СТОЛИЧНА ОБЩИНА
"МЕТРОПОЛИТЕН" ЕАД

<u>ОТНОСНО:</u> Участие в открита процедура по Закона за обществените поръчки за:
„Проект за разширение на метрото в София, трета метролиния, първи етап - от км 4+950 до км 11+966, 34 - Доставка на метровлакове и изпълнение на системи за управление"

На основание чл.29, ал.2 от ЗОП и Раздел VI, т.3 от Документацията за участие, даваме разяснения на постъпили въпроси:
<u>Вх.№0827/23.02.15г.</u>

METROPROJEKT

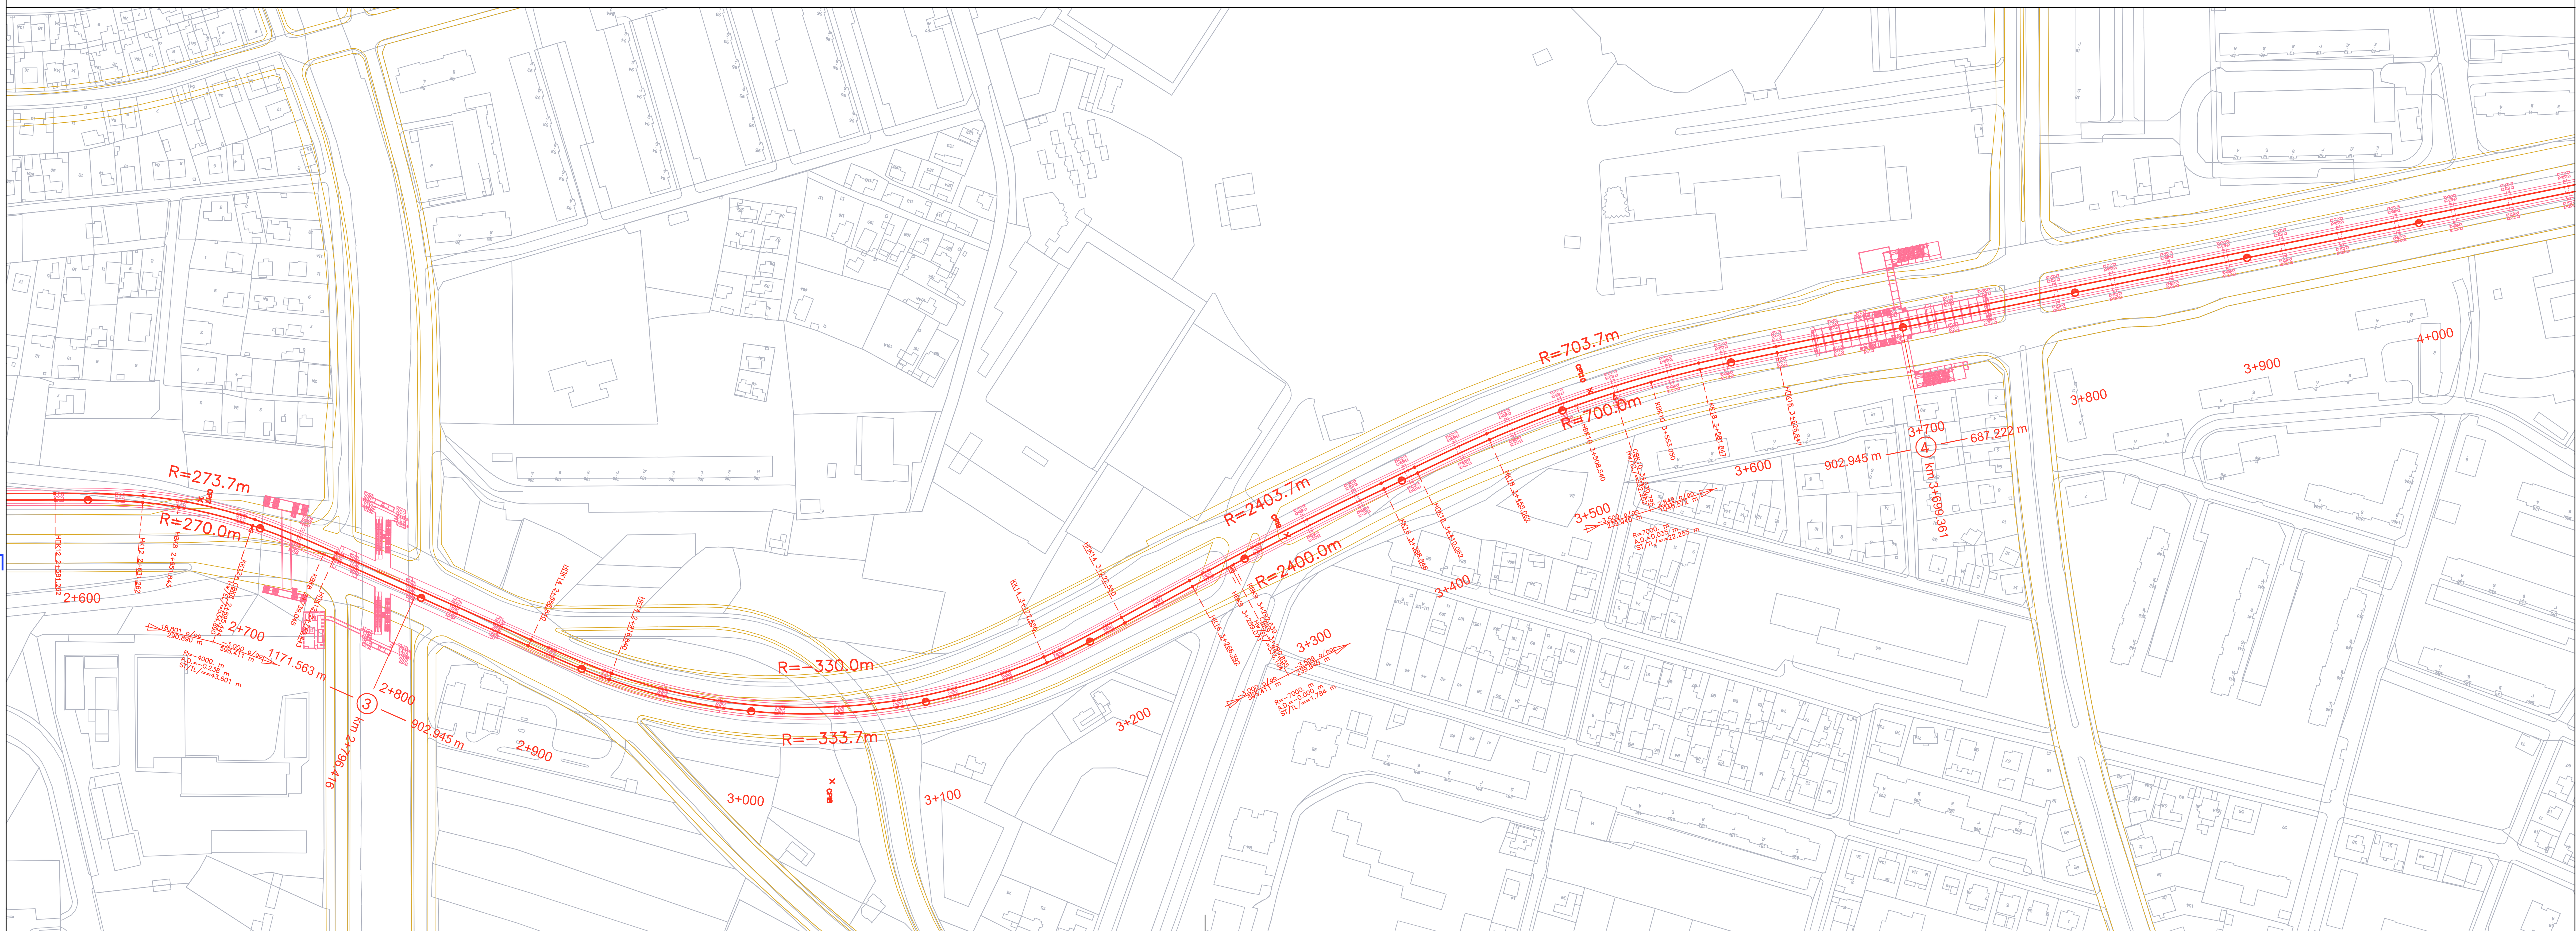
18.	СВТС	Том 3, Част 3.2	Целият документ	Любезно молим да получим принципна схема на коловозното развитие на Линия 3. Нужно ни е поне да видим на чертежа местоположението по линията (километрична точка) на обръщателни апарати, станции, достъп до депо, технически сгради.	Прилагаме необходимите чертежи.

Първи етаж на ЦДП

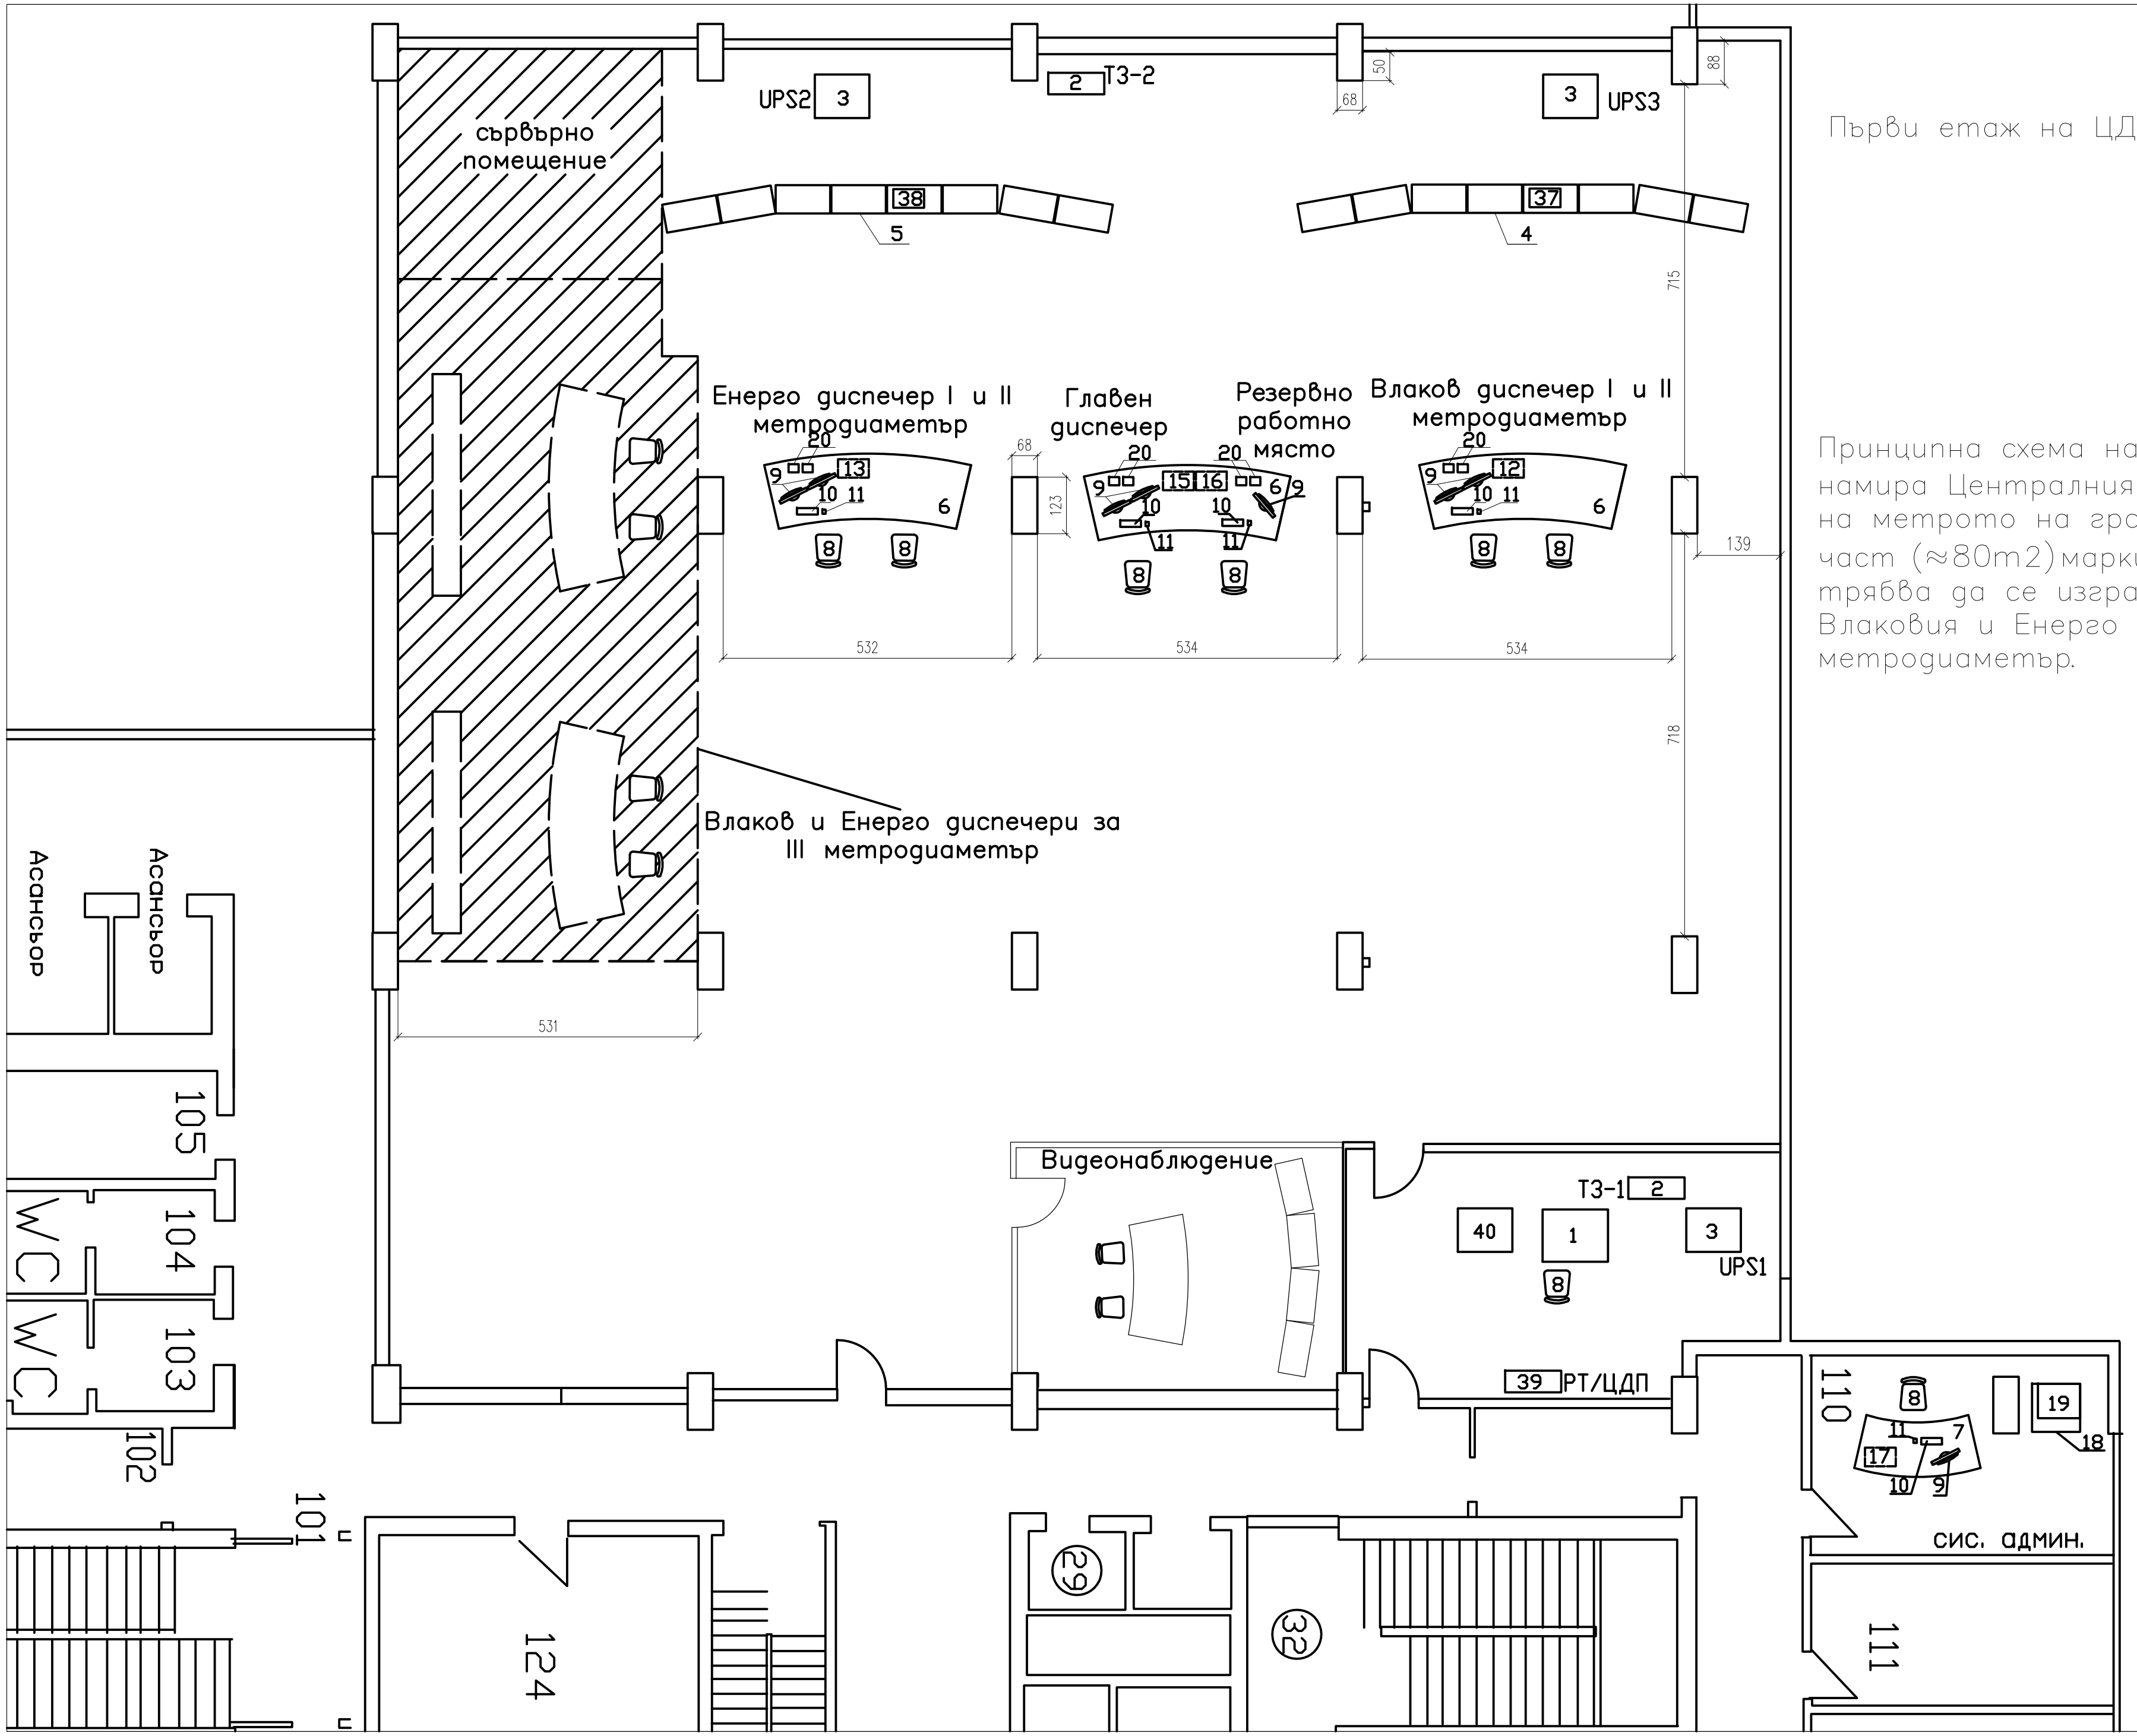
19.	СВТС	Том 3, Част 3.1, Раздел 3.1.1	Централен диспечерски пункт, както и резервиран Централен диспечерски пункт.	Любезно молим да получим принципна схема на сградата в която ще се намират Централният диспечерски пункт и резервираният Централен диспечерски пункт. Поне да бъде показано разпределението на различните технически помещения вътре в сградата.	В съществуващия ЦДП е предвидино място за оборудване на работните места на диспечерите и видеостените, съгласно приложената принципна схема. Прилагаме принципна схема. За резервния диспечерски пункт е предвидена зала в аднинистративната сграда на депото с размери 6,55/7,33м

Принципна схема на залата в която се намира Централния Диспечерски Пункт (ЦДП) на метрото на град София. Защрихованата част (≈80m2) маркира мястото, където трябва да се изградят работните места на Влаковия и Енерго диспечерите за III метродиаметър.
